TRANSPORDIAMET

№ 04 – 2023

Tedaanded	036 – 063
<i>Notices</i>	
seisuga	01.04.2023
<i>as of</i>

TEADAANDED MEREMEESTELE *NOTICES TO MARINERS*

Eesti merekaardid 2.osa lk 41 korrektuur
Correction to Charts of Estonia Vol 2 page 41

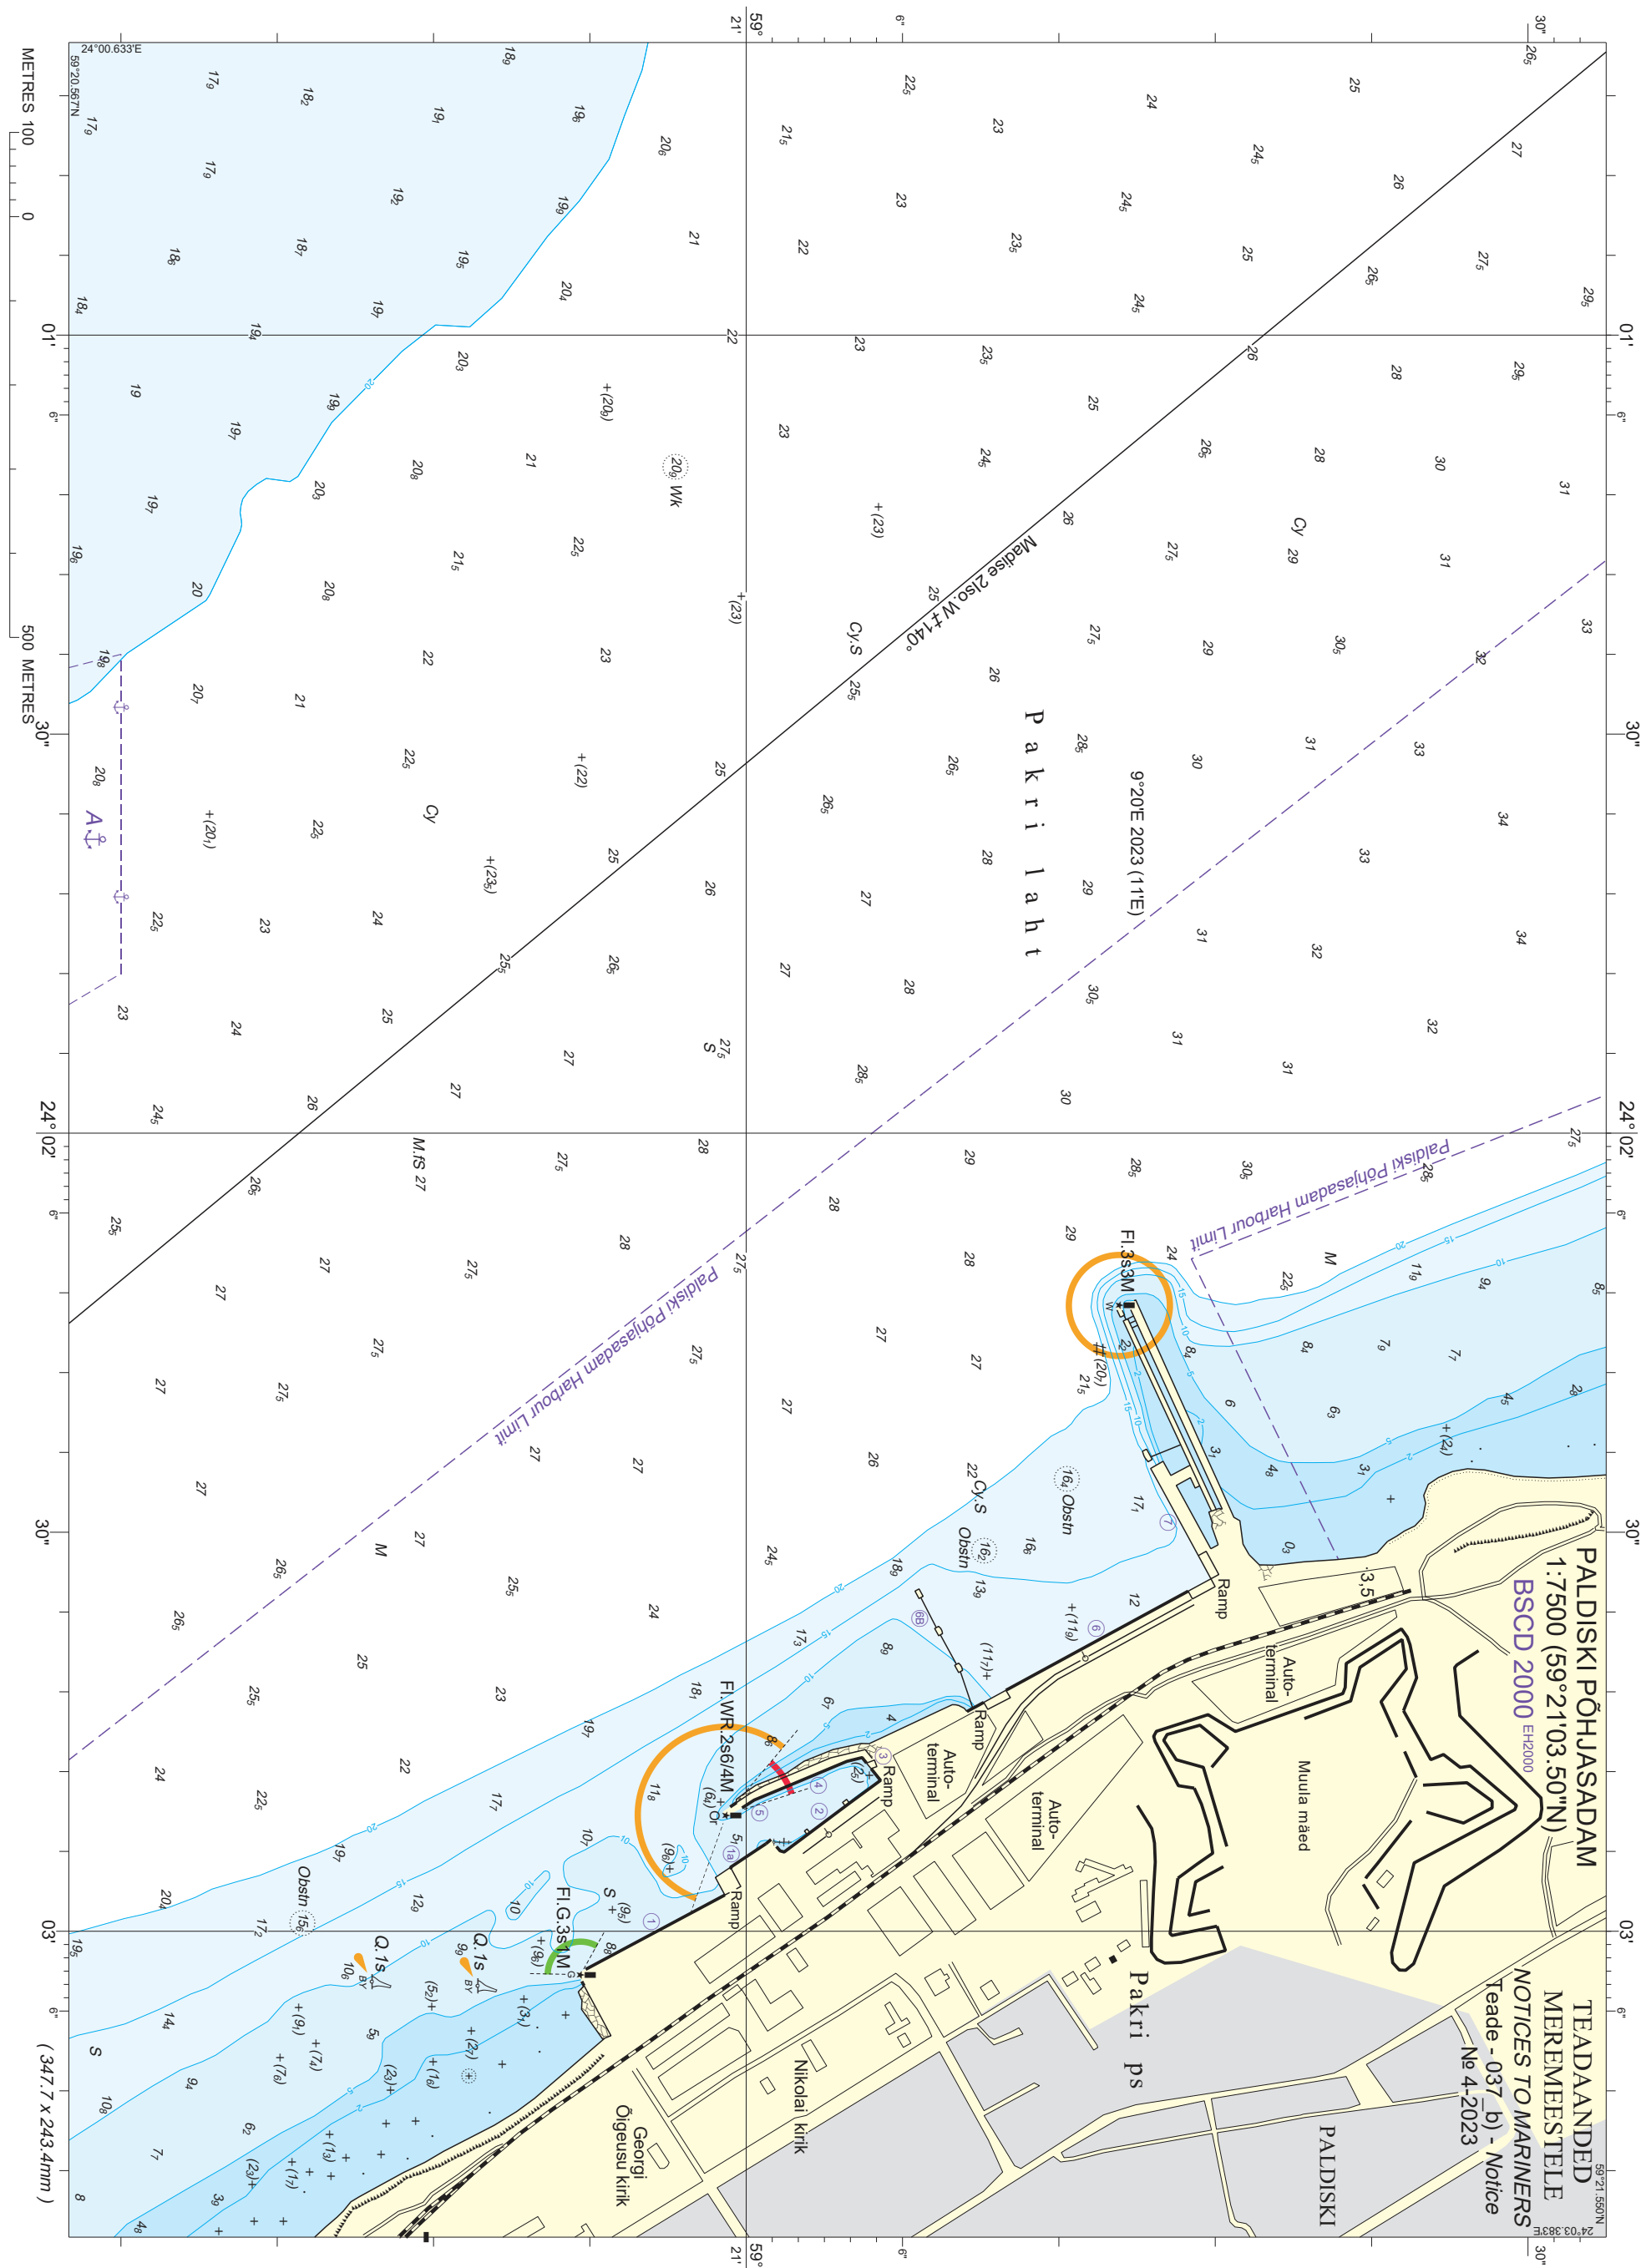
[Paldiski Põhjasadam](#) – a) vaata [Lisa 1](#)
– b) vaata [Lisa 2](#)

[Paldiski Põhjasadam](#) – a) see [Supplement 1](#)
– b) see [Supplement 2](#)

Kaardi 827 korrektuur
Correction to Chart 827

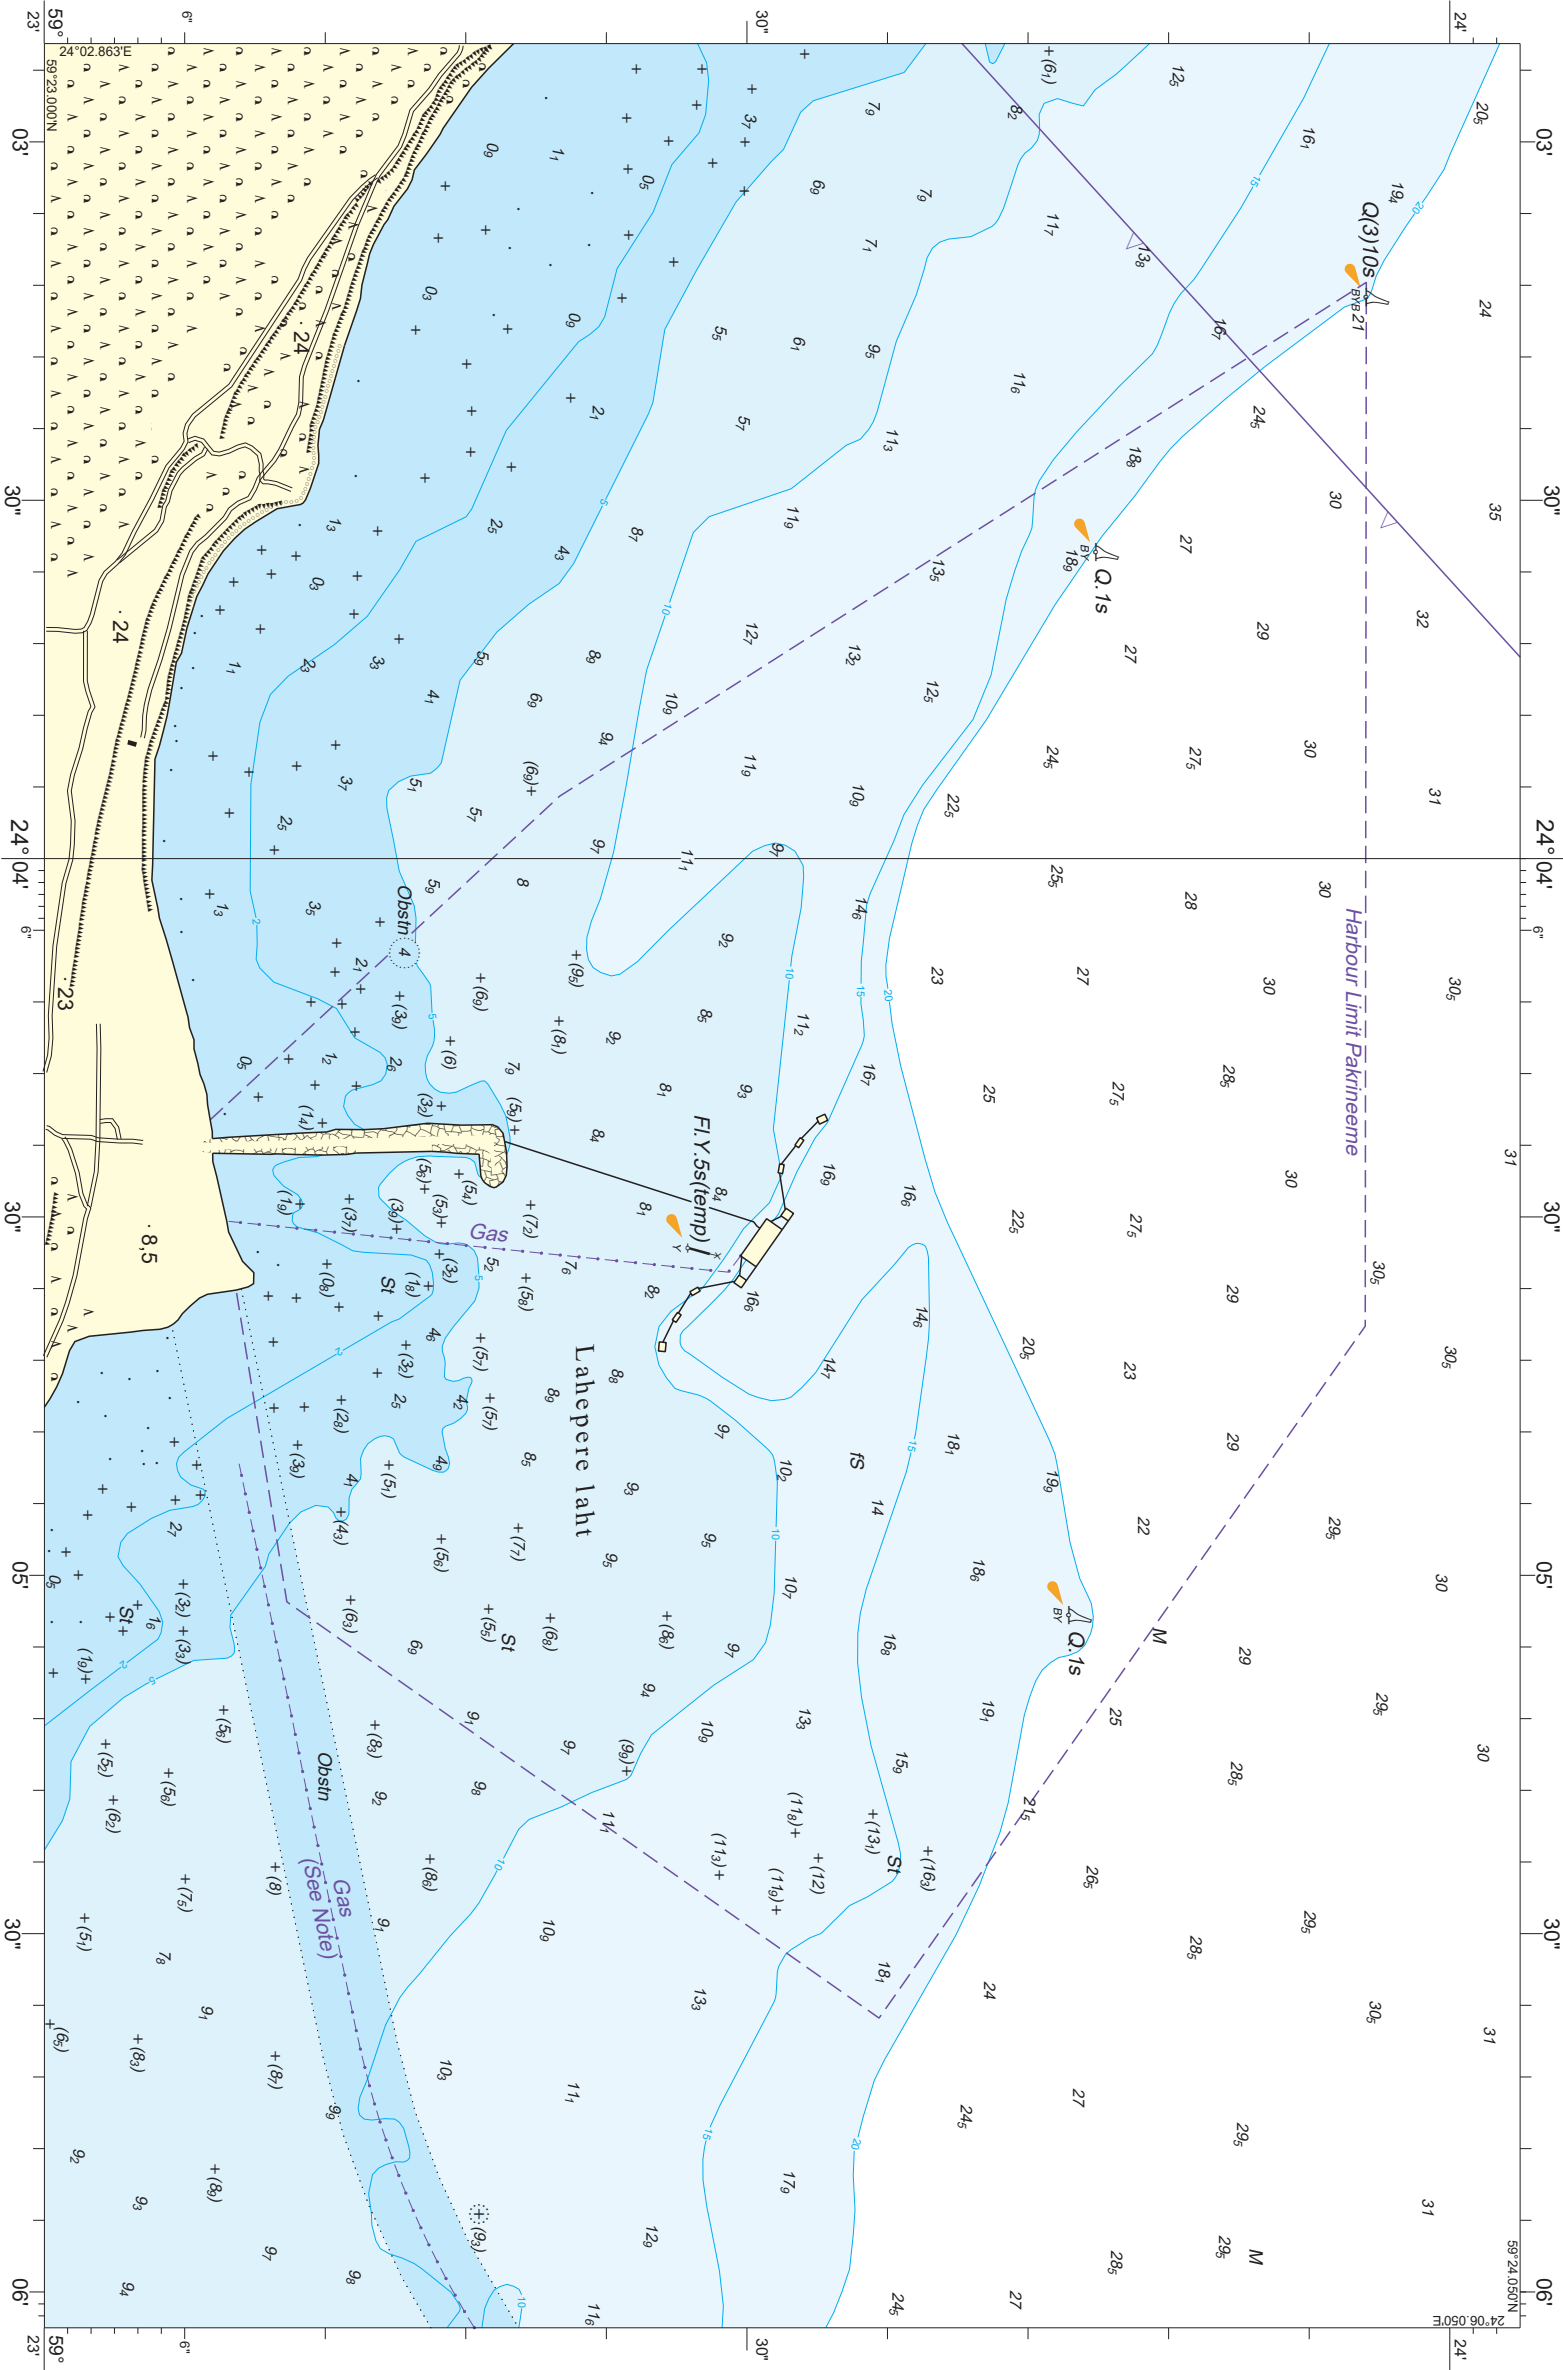
[Pakrineeme sadam](#) – a) vaata [Lisa 3](#)
– b) vaata [Lisa 4](#) (Esmaväljaanne!)

[Pakrineeme sadam](#) – a) see [Supplement 3](#)
– b) see [Supplement 4](#) (First release!)

Kaardi 976 korrektuur
Correction to Chart 976

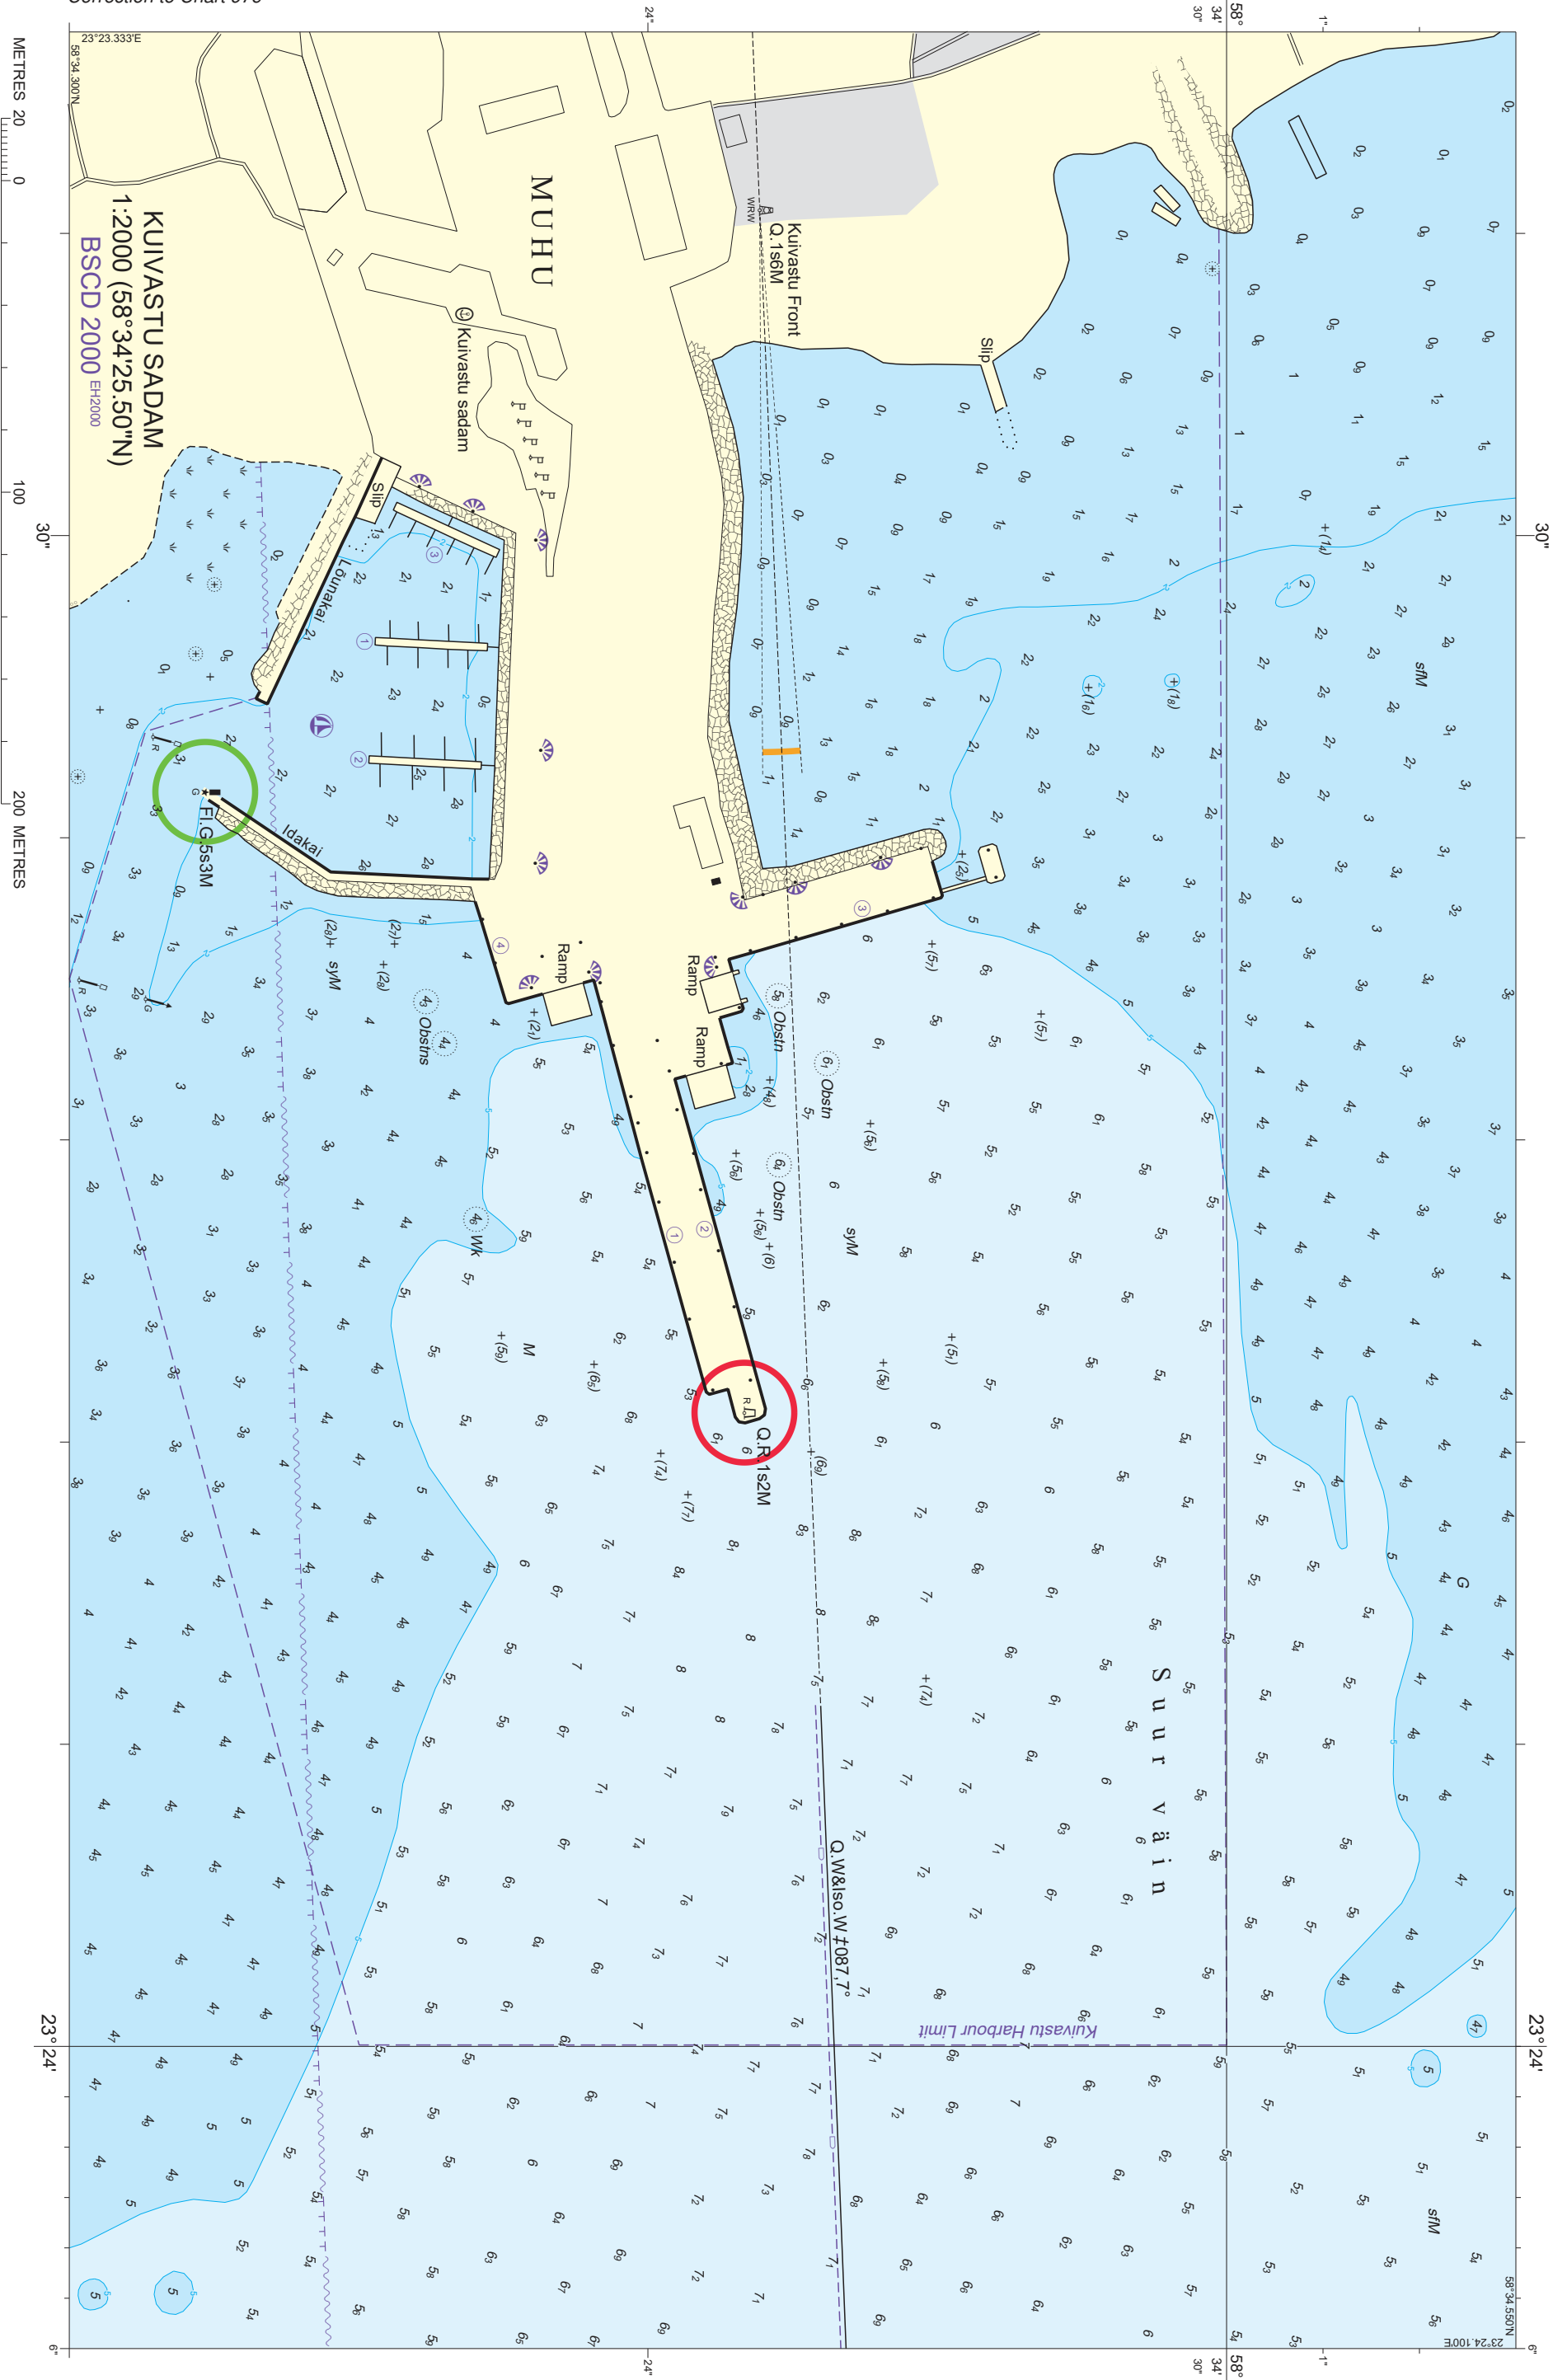
[Kuivastu sadam](#) – vaata [Lisa 5](#)

[Kuivastu sadam](#) – see [Supplement 5](#)
